訂正のお願い

2021.6 株式会社自研センター

*No.J-858 スズキ ハスラー (MR52S、MR92S 系) 2020 年 5 月を下記の通り訂正いたします。

P.82 M010

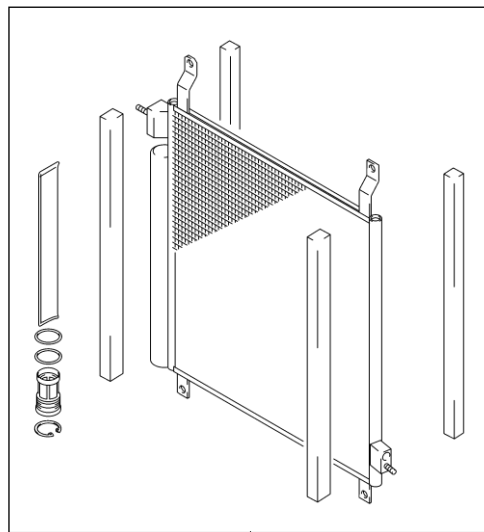
指数テーブルの一部に誤りがあったため、該当ページを差替え願います。

~~0000~~ 削除 0000 追加

M010	
(1)コンデンサAssy脱着	
0.90	取外し状態
	・フロントバンパ ・フロントバンパメンバ
	(含)作業および部品
	・ガスチャージ
(2)コンデンサAssy取替	
1.00	取外し状態
	・フロントバンパ ・フロントバンパメンバ
	(含)作業および部品
	・ガスチャージ ・付属品
割増項目	
フロンガス回収・再使用	
0.30増	取外し状態
	—
	(含)作業および部品
	—
・[除]フロンガス代

M010	
(1)コンデンサAssy脱着	
0. 90	取外し状態
	・フロントバンパ ・フロントバンパメンバ
	(含)作業および部品
	・ガスチャージ
(2)コンデンサAssy取替	
1. 00	取外し状態
	・フロントバンパ ・フロントバンパメンバ
	(含)作業および部品
	・ガスチャージ ・付属品
・[除]フロンガス代
